Stadt GUNDELSHEIM

BEBAUUNGSPLAN

SPERBELÄCKER

LAGEPLAN M. 1:500
 1. ÄNDERUNG NACH §13 BAUGB

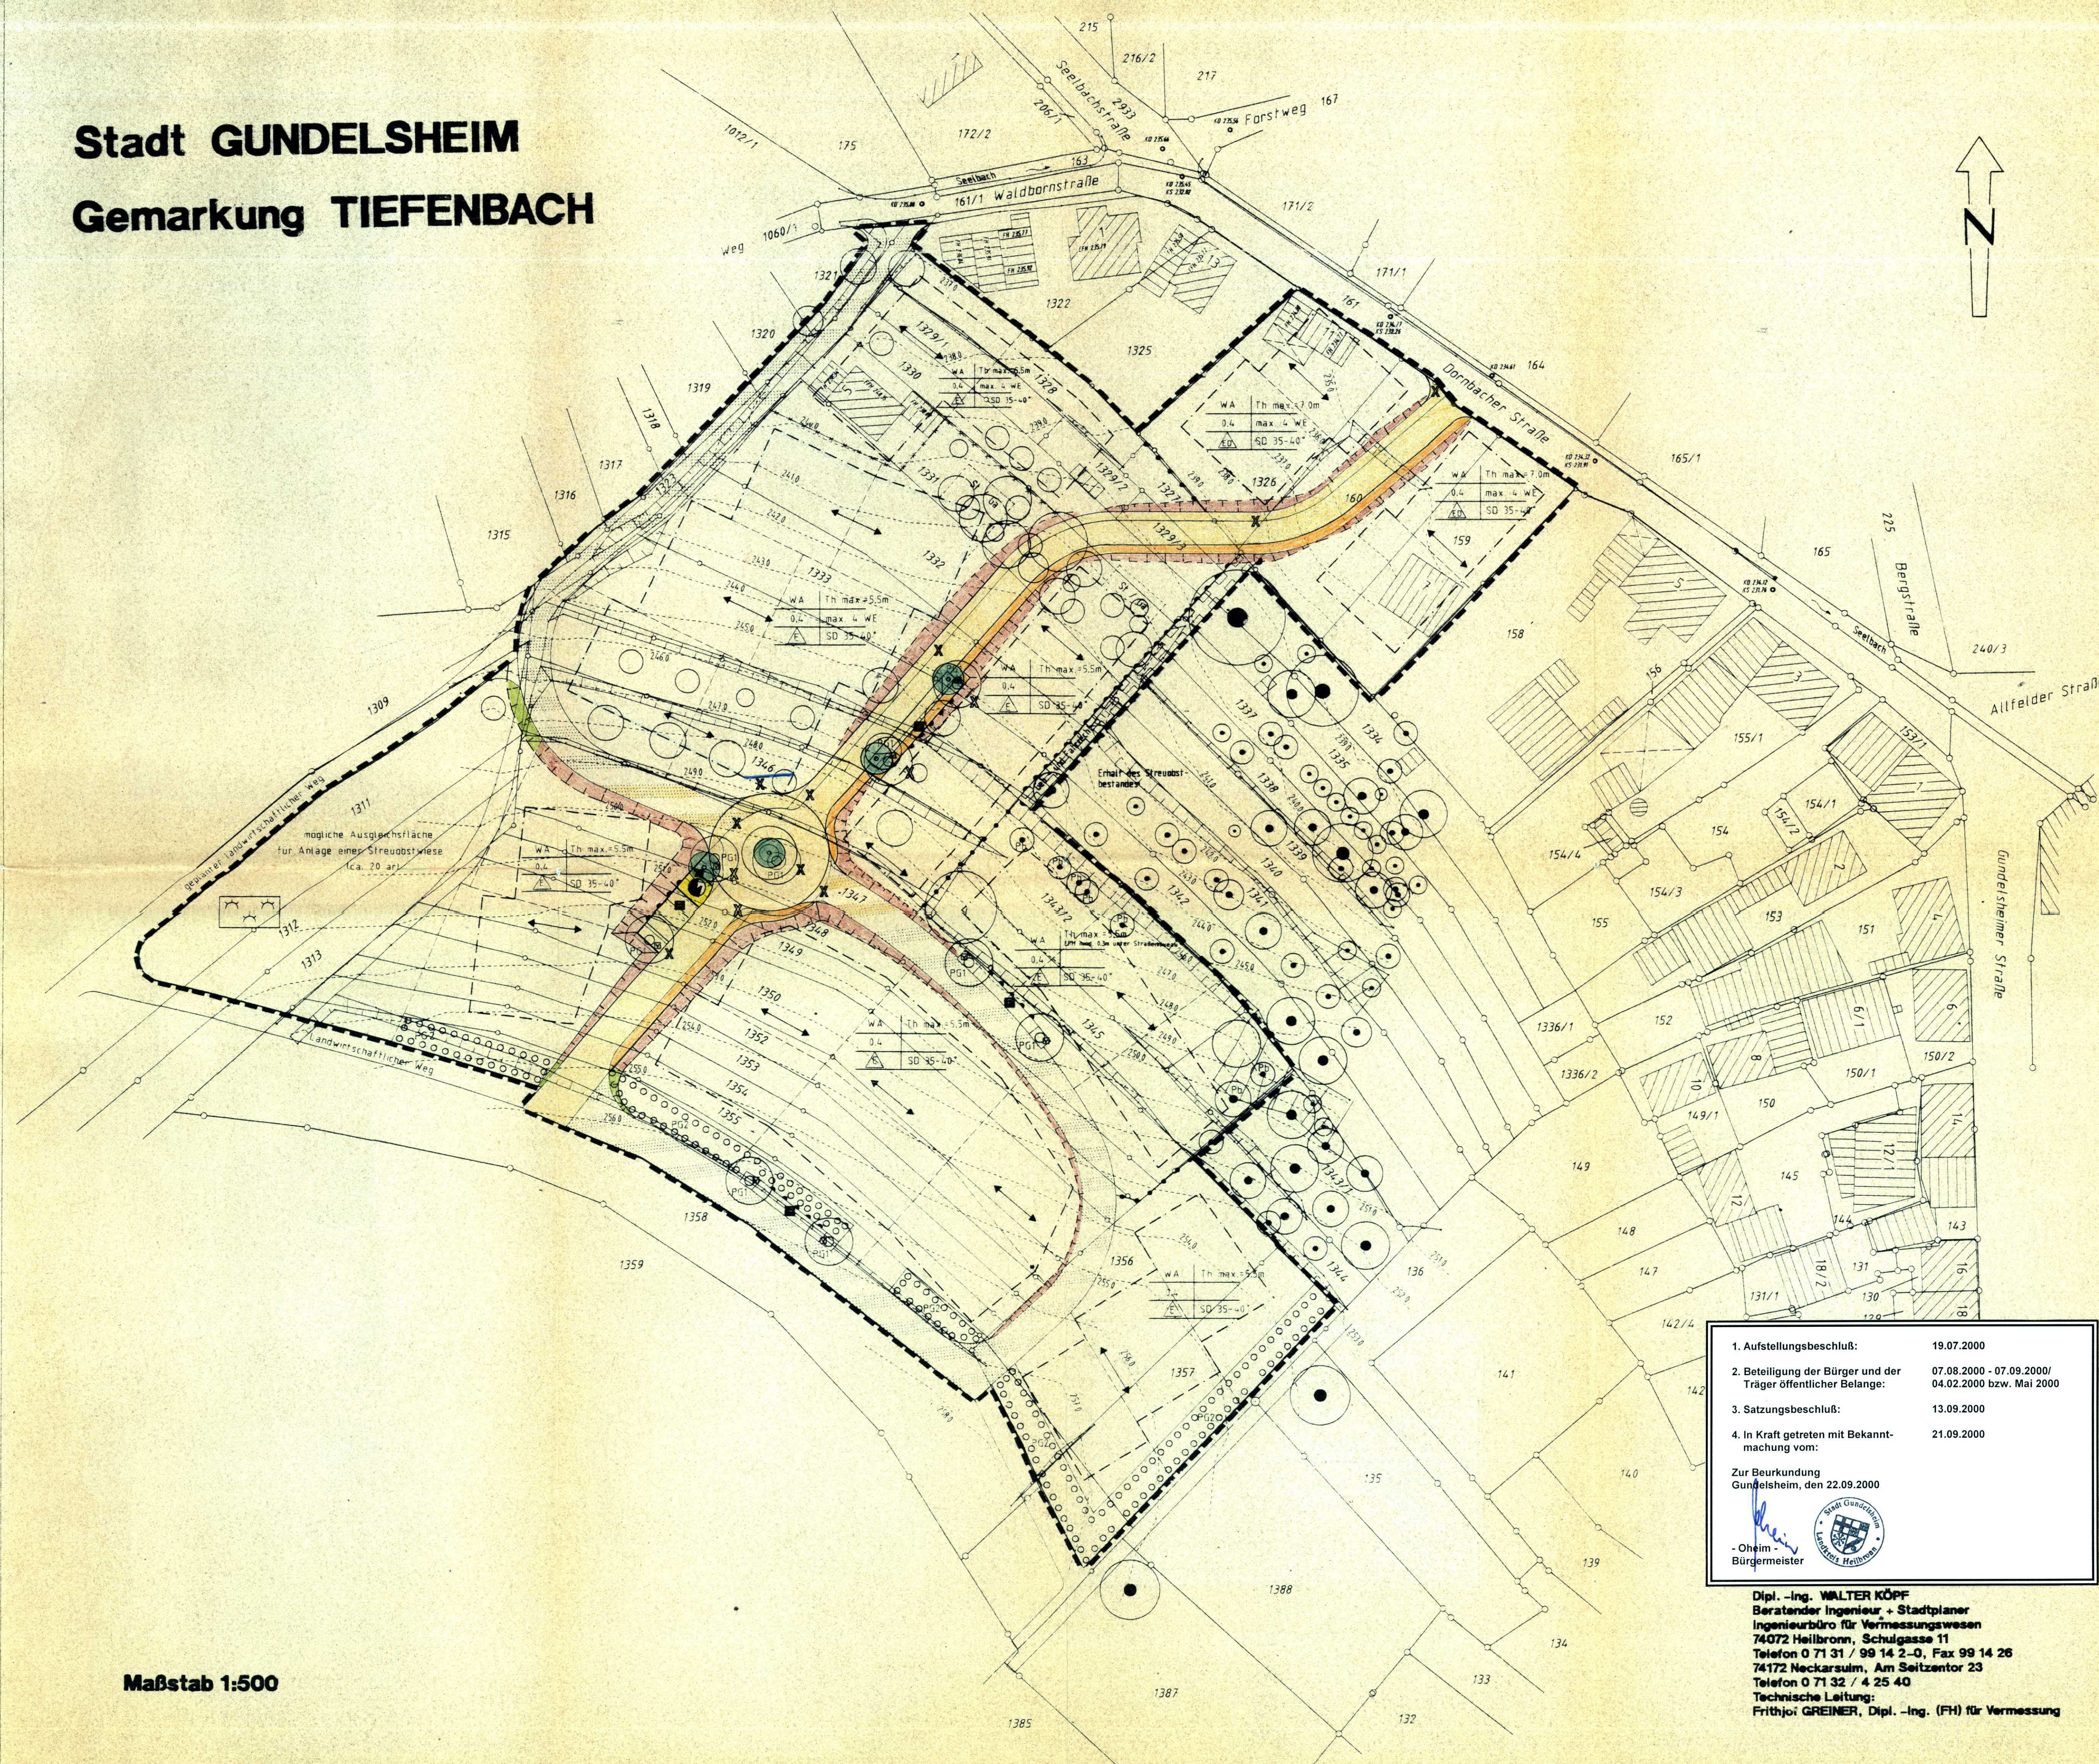
Hinweis: Planänderungen nach §13 BauGB sind farbig gekennzeichnet!

- Wegfallende Festsetzungen
- Geplante Böschung
- Geplante Abgrabung
